# HÖFN ÚTBÆR - Tillaga að breytingu á deiliskipulagi

## Höfn Útbær

Tillaga að breytingu á deiliskipulagi

Dags.:	Mælikvarði:	Útgáfunr.:
16. júní 2020	1:1000 @ A2	A1576-009-U02
Teikn./Yfirfarið:	Teikn.nr.:	
DÁ/ÞK	1/1

Tillaga að breytingu í mkv. 1:1000.

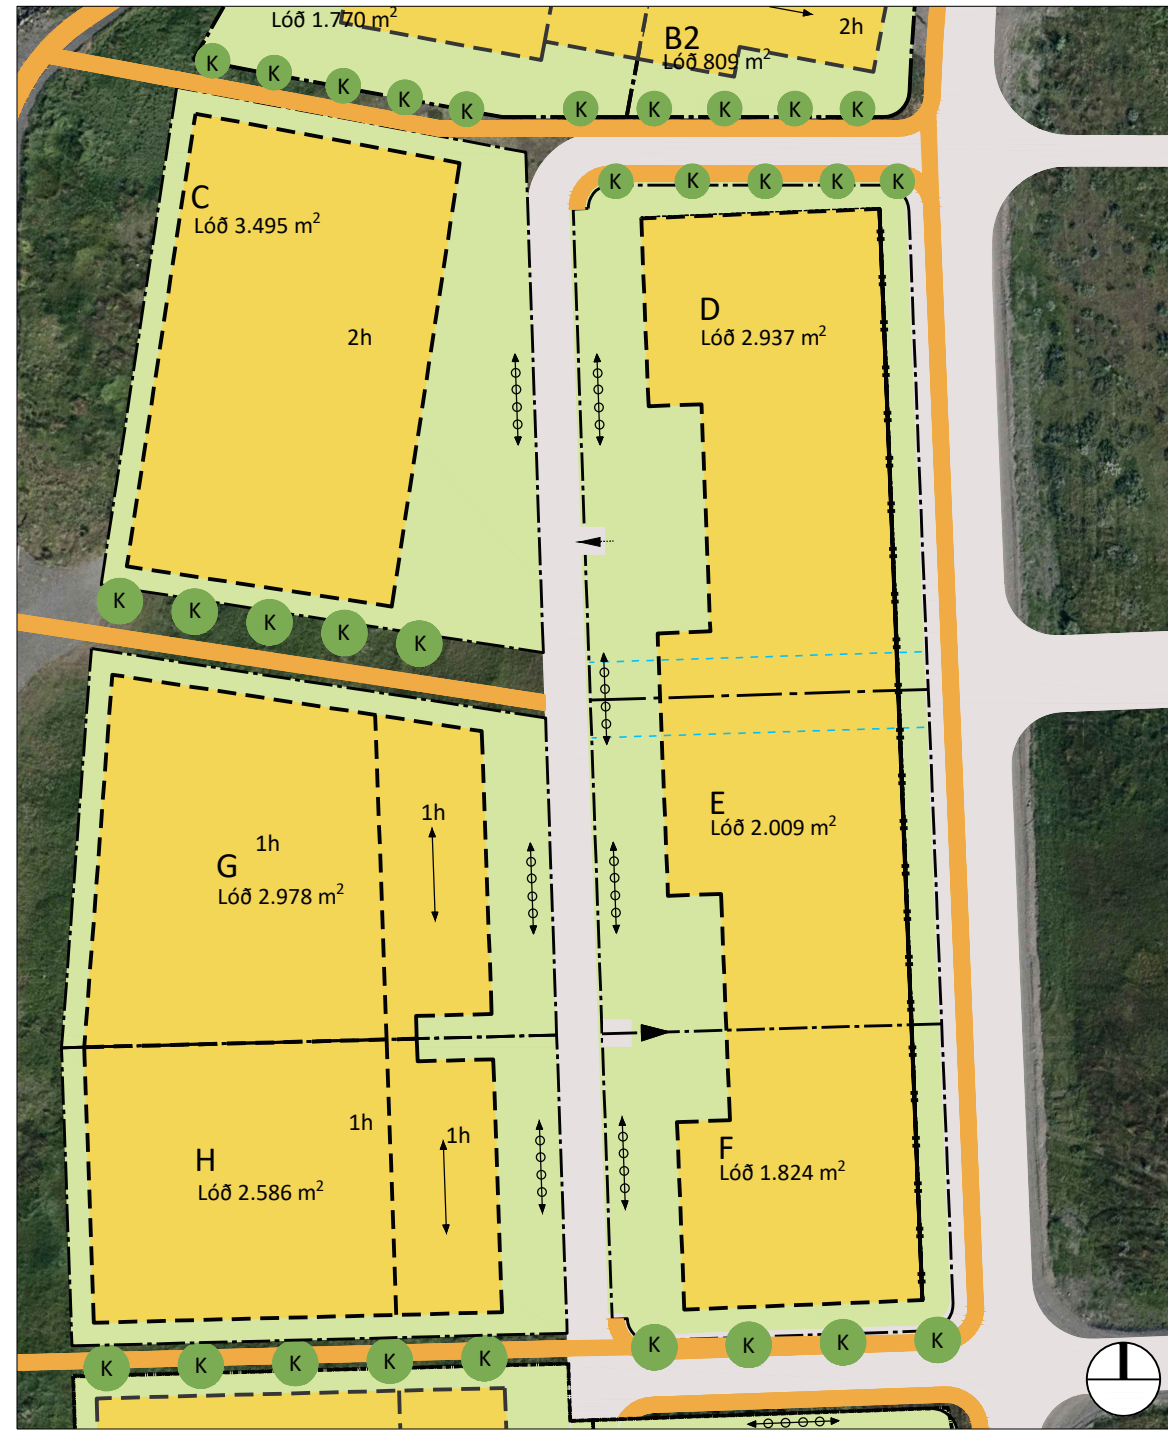
Í breytingunni felst að lóðir C, G, H, D, E og F eru sameinaðar í eina lóð, lóð C-F. Byggingarmagn eykst um 4.831 m<sup>2</sup> og hámarks hæð hækkar úr 9,5 m í 12 m. Byggingin hækkar úr 2 hæðum í 3 hæðir og bundin byggingarlína við Óslandsveg fellur niður.

Settir eru nýir sérskilmálar fyrir lóð C-F en einnig eru gerðar breytingar á skilmálum í gildandi deiliskipulagi dags. 12.02.2016 og breytingu á deiliskipulagi dags. 27.07.2018 fyrir lóðir D, E og F.
